**AVIS RELATIF À LA PROTECTION
CONTRE LES EVENTUELS EFFETS NOCIFS ET NUISANCES
PROVOQUÉS PAR LES RAYONNEMENTS NON IONISANTS
GÉNÉRÉS PAR DES ANTENNES ÉMETTRICES STATIONNAIRES**

Commune : BLEGNY - Exploitant : TELENET GROUP

Référence exploitant : LG2263B

Rapport n° 2353 / 2025

Figure 1 : Vue en plan des lieux de séjour et des points de contrôle

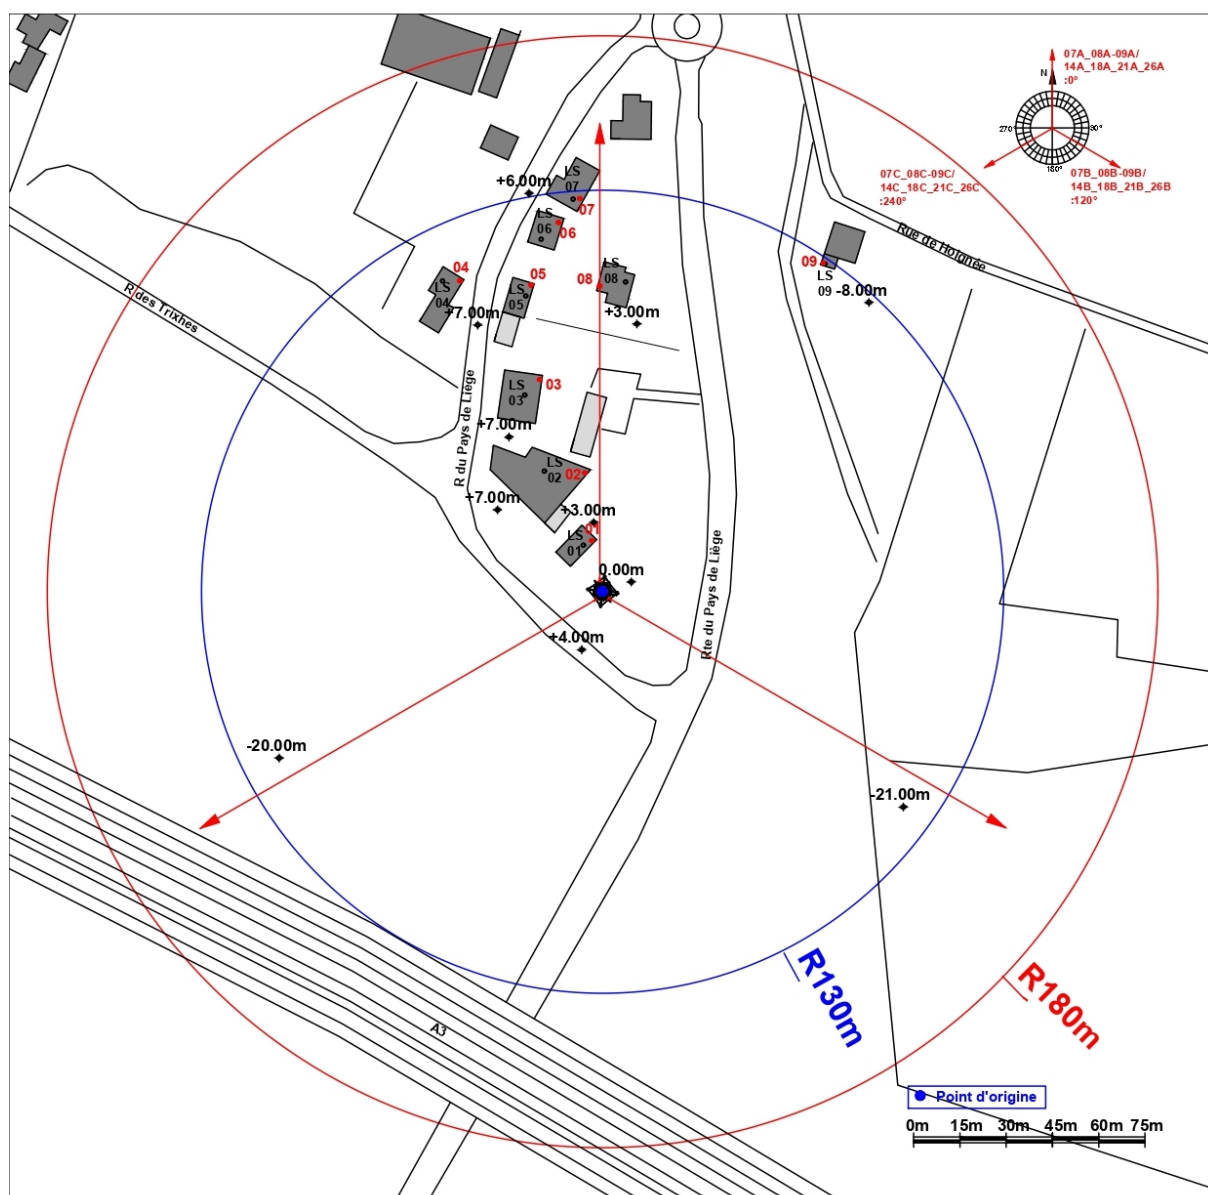
N° point de contrôle	LS	Atténuation (dB)	Indice d'exposition relatif à la limite par installation IE_i
8	LS08	3,0	0,705
5	LS05	3,0	0,683
6	LS06	3,0	0,512
4	LS04	3,0	0,473
7	LS07	3,0	0,451
3	LS03	3,0	0,302
2	LS02	3,0	0,119
9	LS09	3,0	0,103
1	LS01	3,0	0,068

En ce qui concerne les antennes de l'installation mentionnées dans le tableau 1, la distance maximale à laquelle la limite pourrait être atteinte, à l'extérieur, est égale à 127,5 m. S'il n'y a pas de LS à une distance inférieure, les antennes respectent forcément la limite d'immission.

Dans le cas des LS situés à l'intérieur des bâtiments, une atténuation d'obstacle est prise en compte et il en résulte que la distance maximale à laquelle la limite pourrait être atteinte se réduit à 91,1 m.

Figure 2 : Vue en plan des installations d’antennes dans un rayon de 300 mètres autour de l’installation faisant l’objet de la demande d’avis

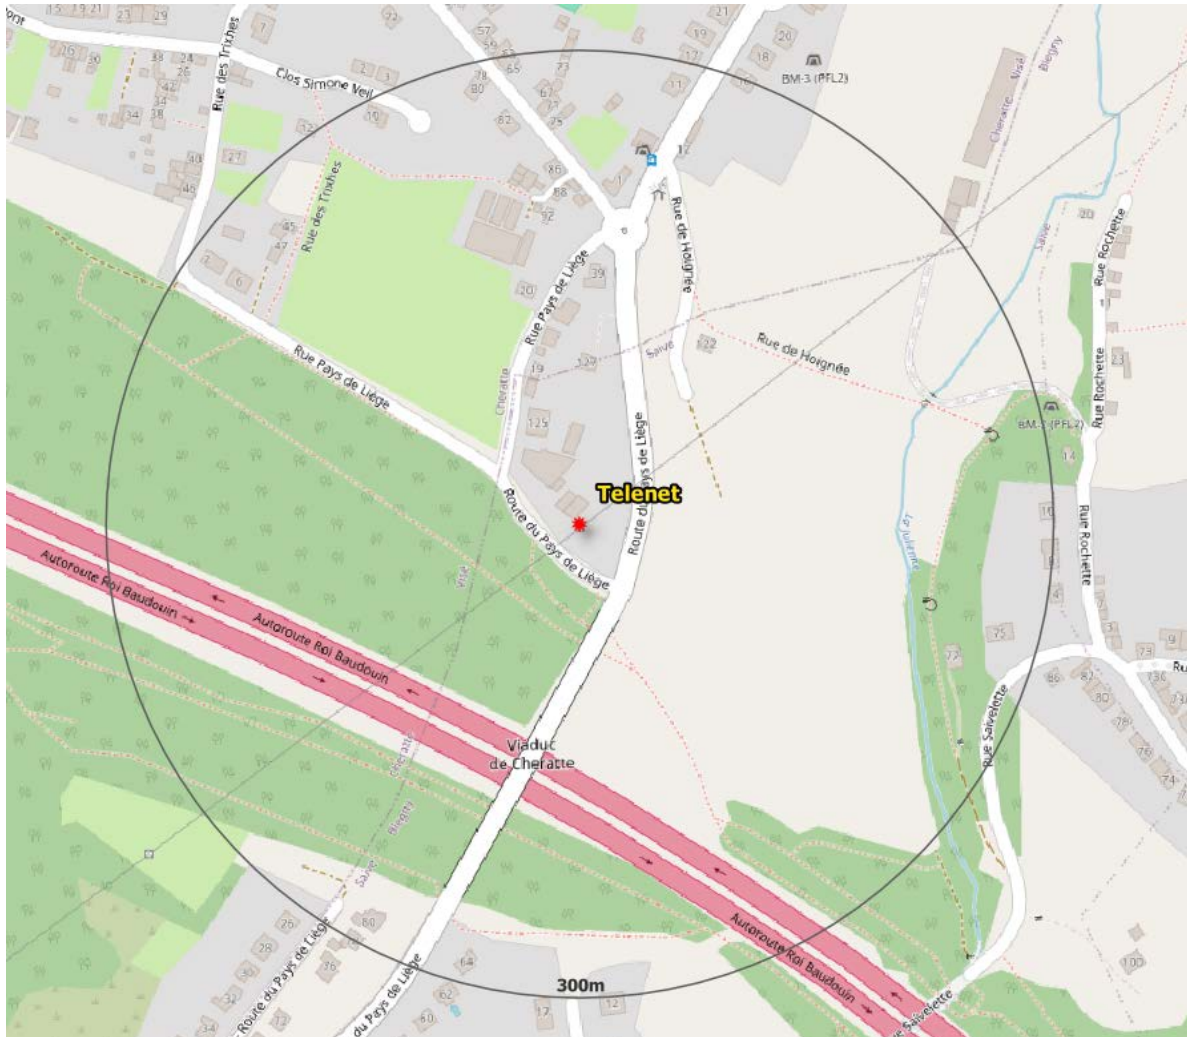
- il y a au plus 4 installations d’antennes émettrices stationnaires présentes dans la zone d’évaluation de 300 mètres de rayon représentée dans la figure 2, y inclus l’installation référencée dans le paragraphe 2 : la limite cumulative définie à l’article 4, §2 du décret est nécessairement respectée dans les lieux de séjour à l’intérieur de la zone d’évaluation de 300 mètres de rayon ;

- b) il y a exactement 5 installations d'antennes émettrices stationnaires présentes dans la zone d'évaluation de 300 mètres de rayon représentée dans la figure 2, y inclus l'installation référencée dans le paragraphe 2 et il existe, pour 3 ou 4 de ces installations, un avis attestant le respect de la limite abrogée de 3 V/m : la limite cumulative définie à l'article 4, §2 du décret est nécessairement respectée dans les lieux de séjour à l'intérieur de la zone d'évaluation de 300 mètres de rayon ;

- c) dans tous les autres cas, il a été vérifié que la limite cumulative définie à l'article 4, §2 du décret n'est pas dépassée dans les lieux de séjour sur base du nombre d'installations localisées dans la zone d'évaluation de 300 mètres de rayon représentée dans la figure 2, de leur localisation ainsi que des données inscrites dans la figure 1 et au paragraphe 4 du présent avis et dans les avis attestant le respect de la limite par installation ou de la limite abrogée de 3 V/m relatifs aux autres installations reprises dans la figure 2.

Compte tenu des considérations ci-dessus, il apparaît que l'intensité du rayonnement électromagnétique généré, dans les lieux de séjour situés dans un rayon de 300 mètres autour de l'installation référencée dans le paragraphe 2, par l'ensemble des antennes émettrices stationnaires de l'ensemble des exploitants du même site d'antennes émettrices stationnaires respecte la limite fixée à l'article 4, § 2 du décret.
